泊発電所 3号炉 耐津波設計方針について

(入力津波の設定に係る指摘事項回答)

令和5年5月22日
北海道電力株式会社

津波の敷地への到達経路

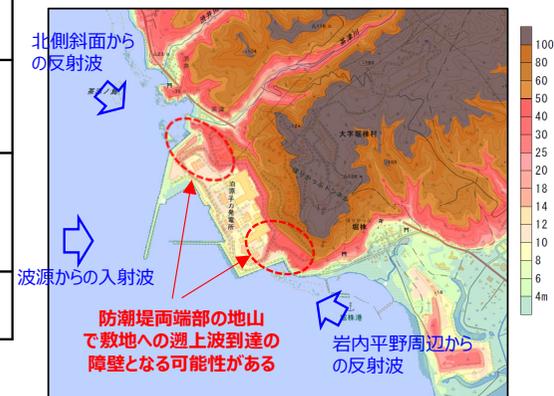
①敷地及び敷地周辺の地形とその標高について、遡上解析上、影響を及ぼすものが考慮されているか。遡上域のメッシュサイズを踏まえ適切な形状にモデル化されているか。

- 津波の敷地への到達経路を考慮し、敷地周辺の特徴的な地形とその標高について遡上解析への影響を評価した。
- 上記の影響を考慮した上で、遡上域の格子サイズを踏まえたモデル化の妥当性を整理した。
- その結果を下表に示す。

敷地及び敷地周辺の地形と標高		遡上解析への影響	遡上域の格子サイズ	モデル化の妥当性
斜面	敷地北側※1	津波が斜面で反射するため、敷地北側からの反射波に影響を与え、防潮堤及びアクセスルートトンネル前面の水位に影響する。	10～93m格子	格子サイズは基とする地形データ(国土地理院数値地図50mメッシュ(標高))のメッシュサイズ相当であるため、斜面による反射波を解析上考慮できる。
	発電所背後	津波の陸上部からの到達の障壁となっており、遡上波の敷地への到達・流入に影響する。	5～10m格子	格子サイズは土木学会(2016)による敷地周辺の最小格子間隔の目安(10m程度)よりも細かいため、斜面近傍の局所的な水位変動・流速を解析上考慮できる。
沢地形	敷地北側(茶津川除く)※2	津波が沢地形を遡上するため、敷地北側からの反射波に影響を与え、防潮堤及びアクセスルートトンネル前面の水位に影響する。	10～93m格子	格子サイズは基とする地形データ(国土地理院数値地図50mメッシュ(標高))のメッシュサイズ相当であるため、沢地形での津波の遡上を解析上考慮できる。
	茶津川周辺	茶津入構トンネルが位置し、茶津入構トンネル前面の水位に影響する。	5～10m格子	格子サイズは土木学会(2016)による敷地周辺の最小格子間隔の目安(10m程度)よりも細かいため、沢地形の局所的な水位変動・流速を解析上考慮できる。
岩内平野		津波が平野に浸水するため、南側からの反射波に影響を与え、防潮堤及びアクセスルートトンネル前面の水位に影響する。	10～31m格子	格子サイズは基とする地形データ(国土地理院数値地図50mメッシュ(標高))のメッシュサイズよりも細かいため、平野への浸水挙動を解析上考慮できる。
土捨場		岩内平野の浸水挙動(局所的な反射等)に影響し、南側からの反射波に影響を与え、防潮堤及びアクセスルートトンネル前面の水位に影響する。	10m格子	格子サイズは土木学会(2016)による敷地周辺の最小格子間隔の目安(10m程度)相当であるため、局所的な水位変動・流速を解析上考慮できる。
敷地地盤		防潮堤及びアクセスルートトンネル前面の水位に影響する。	5m格子	格子サイズは土木学会(2016)による敷地周辺の最小格子間隔の目安(10m程度)よりも細かいため、局所的な水位変動・流速を解析上考慮できる。

河川・水路のモデル化の例示

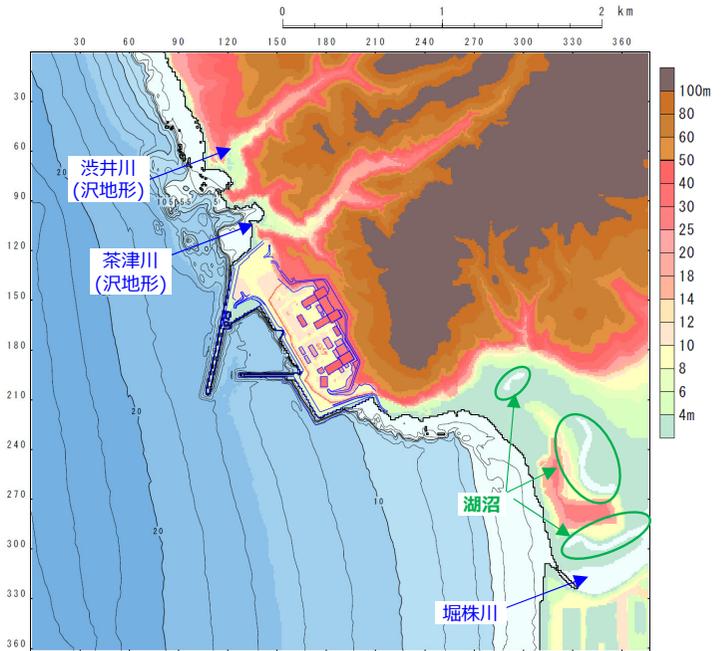
③ 敷地及び敷地周辺に河川・水路が存在する場合には、当該河川・水路による遡上を考慮する上で、遡上域のメッシュサイズが十分か、また、適切な形状にモデル化されているか。

・ 敷地周辺に河川・水路が存在するが、下表のとおり、河川・水路を経由した敷地への到達可能性はない。当該河川・水路がある範囲のメッシュサイズでモデル化している。

敷地周辺の河川・水路		河川・水路を経由した敷地への到達可能性の評価	河川・水路のモデル化
敷地北側	茶津川	敷地北側で最も敷地に近い河川であり、茶津川は敷地(T.P.10.0m)と標高約50m以上の尾根で隔られているため、茶津川を経由した津波の敷地への到達はない。	当該河川・水路を経由した津波の敷地への到達はないものの、当該河川・水路がある範囲の計算格子サイズで地理院地図やモデル化に用いた地形データに基づき河道や河川周辺の沢地形をモデル化している。
	渋井川	当該河川を遡上して敷地に到達する際、茶津川を経由する必要があり、茶津川からの到達がないため、該当河川からの津波の到達はない。	
	玉川(支流に小沢川)		
	モヘル川(支流に前ノ小川・盤の小沢川)		
	その他の小河川・水路		
敷地南側	堀株川(支流に大工川・発足川・十棒川・その他の河川・水路)	敷地(T.P.10.0m)と標高約100m以上の山(丘陵)で隔てられており、それらを経由した津波の敷地への到達はない。	
	湖沼	敷地(T.P.10.0m)と標高約100m以上の山(丘陵)で隔てられており、それら湖を経由した津波の敷地への到達はない。

水位・流速分布の経時変化(スナップショット)
(基準津波は今後変更となる可能性あり)

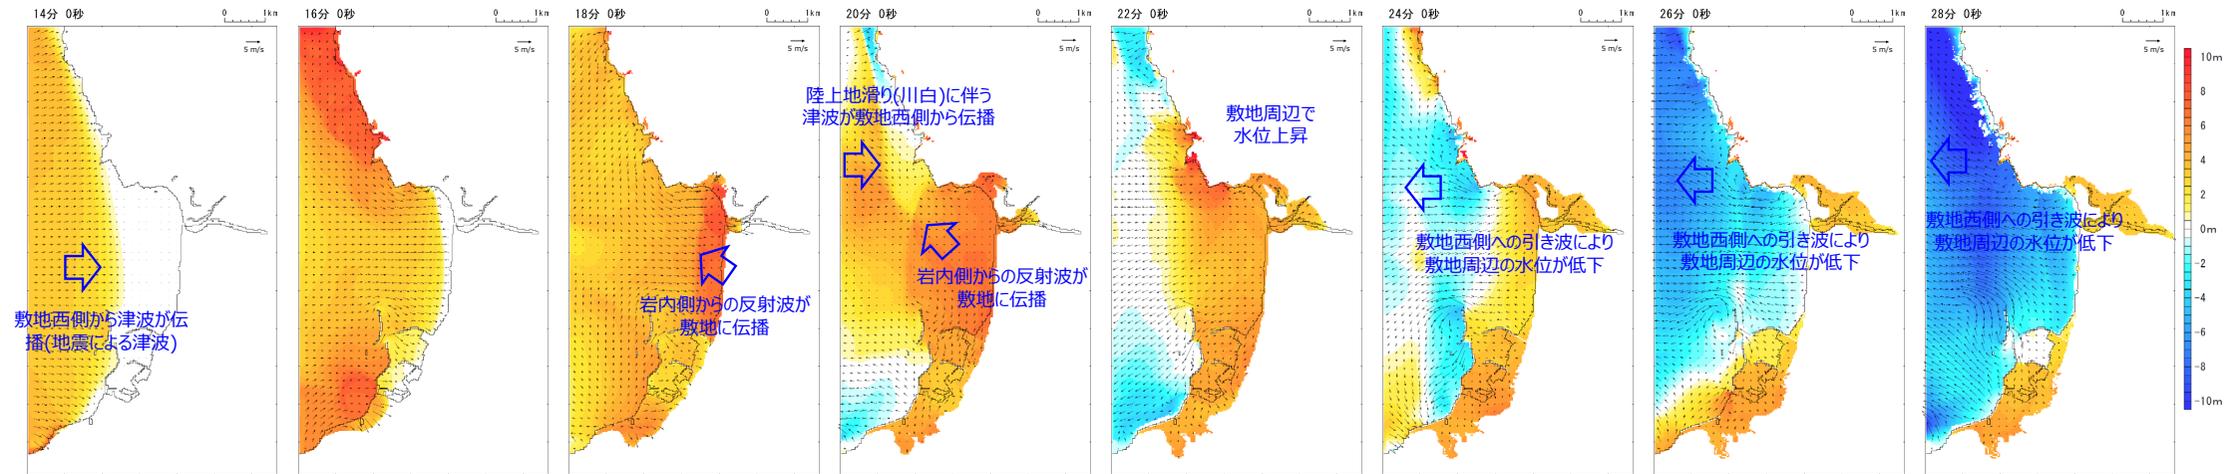
① 敷地前面・側面及び敷地周辺の津波の浸入角度及び速度並びにそれらの経時変化が把握されているか。また、敷地周辺の浸水域の寄せ波・引き波の津波の遡上・流下方向及びそれらの速度について留意されているか。

敷地及び敷地周辺の最大流速分布及び敷地周辺における水位・流速分布の経時変化(スナップショット)により、津波の浸入角度及び速度を確認している。

防潮堤沿いの最大水位縦断面図
(基準津波は今後変更となる可能性あり)

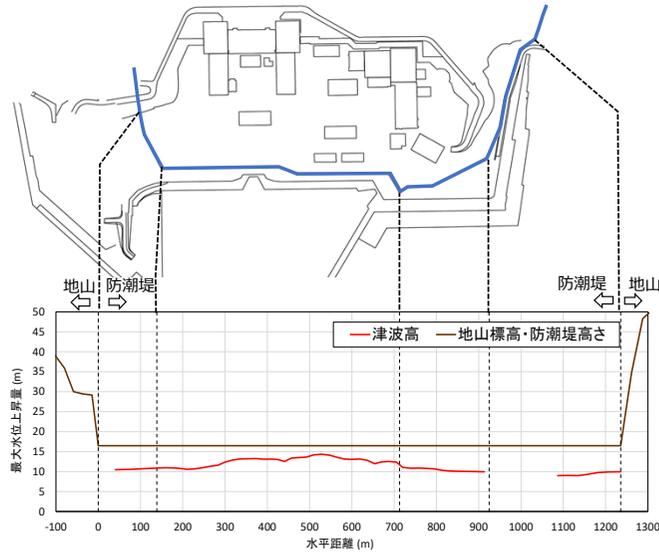
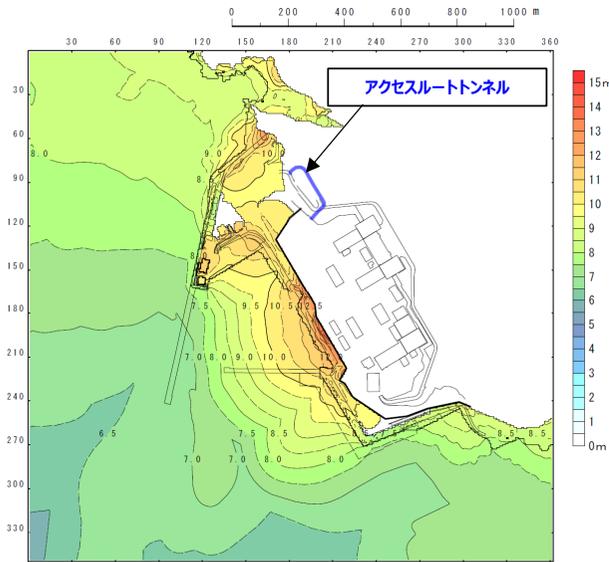
②敷地前面又は津波浸入方向に正対した面における敷地及び津波防護施設について、その標高の分布と施設前面の津波の遡上高さの分布を比較し、遡上波が敷地に地上部から到達・流入する可能性が考えられるか。

- 敷地前面又は津波浸入方向に正対した面としては、防潮堤、敷地外部からのアクセスルートトンネルの入口がある地山斜面が考えられる。
 - 遡上解析により最大水位上昇量分布から、防潮堤内への津波の流入はない。
 - 防潮堤沿いの最大水位縦断面等により、防潮堤を乗り越えて到達する津波がない。
 - アクセスルートトンネルについては、トンネル前面等の最大水位上昇量分布の確認結果により、敷地外から敷地内への津波の流入はない。
- ※今後、基準津波が変更となり、流入の可能性がある場合は、管路解析等によりトンネルから敷地内への流入を評価する。

最大水位上昇量分布図
(基準津波は今後変更となる可能性あり)

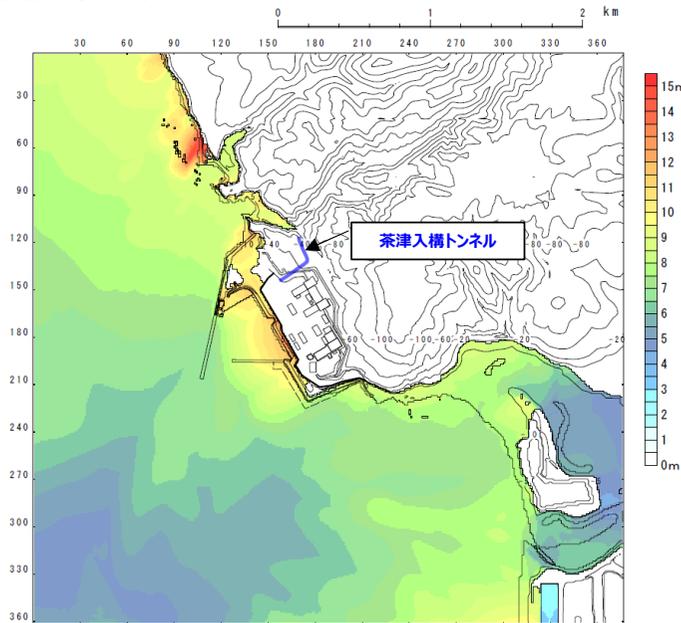
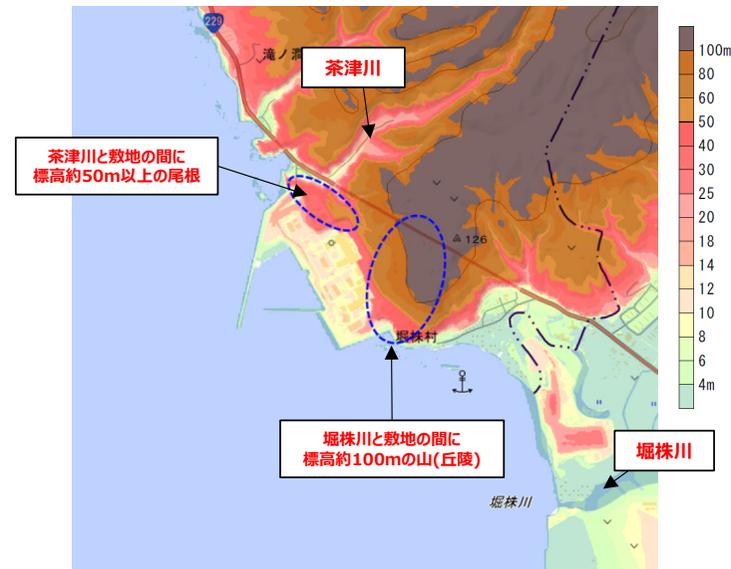
③敷地及び敷地周辺の地形、標高の局所的な変化、並びに河川、水路等の津波の遡上・流下方向に影響を与え、遡上波の敷地への回り込みの可能性が考えられるか。

- ・遡上解析に影響を及ぼす地形・標高・人工構造物をモデル化した遡上解析結果から、遡上波の敷地への回り込みがないことを確認している。
- ・茶津入構トンネルについては、トンネル前面等の最大水位上昇量分布の確認結果により、敷地外から敷地内への津波の流入はない。
※今後、基準津波が変更となり、流入の可能性がある場合は、管路解析等によりトンネルから敷地内への流入を評価する。
- ・敷地周辺の茶津川は敷地と標高約50m以上の尾根、堀株川(支川の大工川及び発足川含む。)は敷地と標高約100mの山(丘陵)で隔てられているため、それらを経由した津波の敷地への回り込みはない。

敷地周辺の地滑り地形
(防災科学研究所「地震ハザードステーション」に一部加筆)

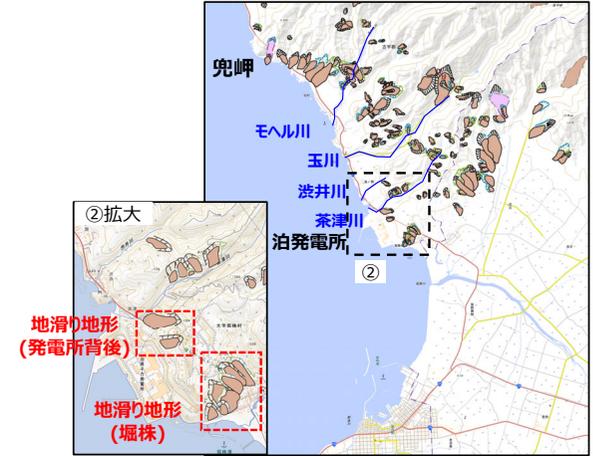
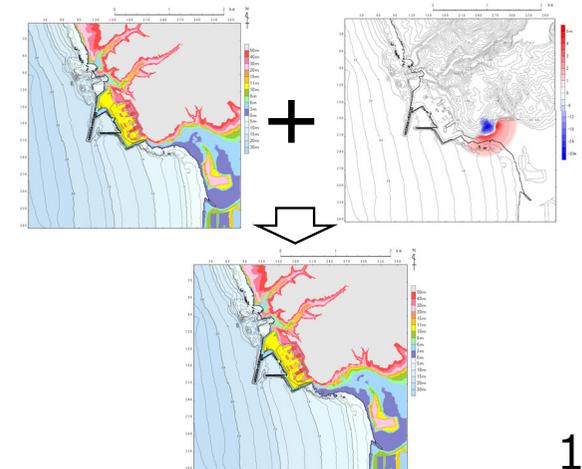
□ 検討②-1 : 地震によるすべりに伴う地形変化

- 基準津波による敷地近傍の浸水範囲内で地震によるすべりに伴う地形変化が生じることが予想される場合、防潮堤前面及びアクセスルートトンネル前面の津波水位が変化することで、遡上波が敷地へ到達する可能性が生じる。
- 敷地周辺の特徴的な斜面に想定される地滑り地形(防災科学研究所「地震ハザードステーション」による)について、入力津波の評価に影響を与える要因を考慮し、下表のとおり、対象地滑りを抽出した。

- 基準地震動Ssで斜面崩壊が生じると想定した場合の地形変化量を算定し、想定される地形変化を初期地形に反映する。
- 津波遡上解析を実施し、敷地前面の最高水位の変化が大きく入力津波設定へ影響があると判断された場合は入力津波設定の影響因子として設定する。

敷地(陸域)の地盤変状として沈下を考慮する範囲

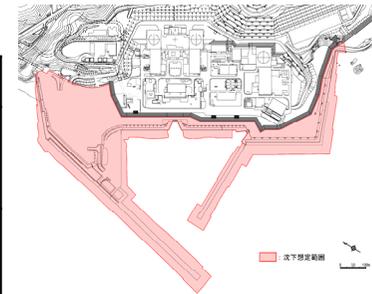
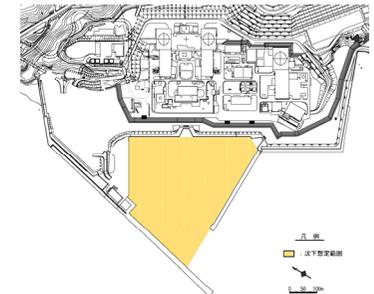
□ 検討②-2：地震による地盤変状及び津波による洗堀

- 基準津波の浸水範囲に存在する地盤で、地震による地盤変状、津波による洗堀が生じた際の地形変化、又は、標高変化により、防潮堤前面及びアクセスルートトンネル前面の津波水位が変化することで、遡上波が敷地へ到達する可能性が生じる。
- 敷地周辺の地盤のうち、入力津波の評価に影響を与える要因を考慮し、下表のとおり、対象とする地盤を抽出する。

- 基準地震動Ssによる敷地周辺地盤の沈下量の設定及び基準津波の流速に伴う敷地地盤洗堀量の設定により、想定される地形変化を初期地形に反映する。
- 津波遡上解析を実施し、敷地前面の最高水位の変化が大きく入力津波設定へ影響があると判断された場合は入力津波設定の影響因子として設定する。

※1：津波による洗堀はアスファルト又はコンクリートで地表面を舗装することから影響因子として設定しない。

※2：津波水位への影響は海底面の沈下を考慮しない方が保守的と考えられるものの、取水性に関して入力津波への影響が否定できない。

土捨場位置図

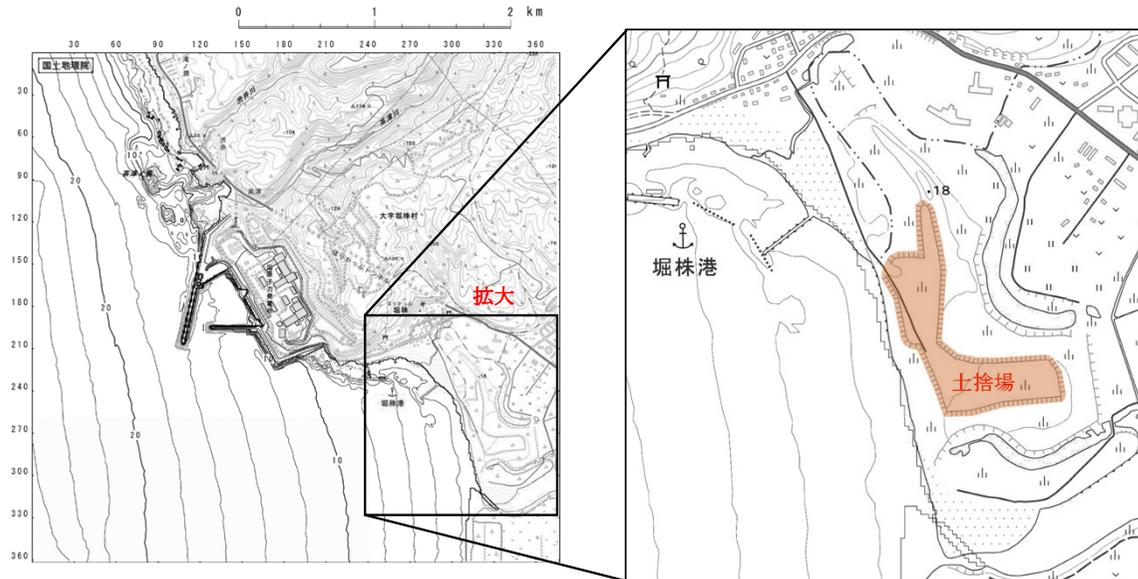
□ 検討②-3：地形改変が想定される地形

- 将来の地形改変及び改変後の斜面崩壊による地形変化が敷地への到達に影響を及ぼす可能性があるものとして土捨場を抽出する。

- 土捨場の将来計画を反映した地形及びその地形に対する基準地震動Ssによる斜面崩壊を考慮した地形変化を初期地形に反映する。
- 津波遡上解析を実施し、敷地前面の最高水位の変化が大きく入力津波設定へ影響があると判断された場合は入力津波設定の影響因子として設定する。
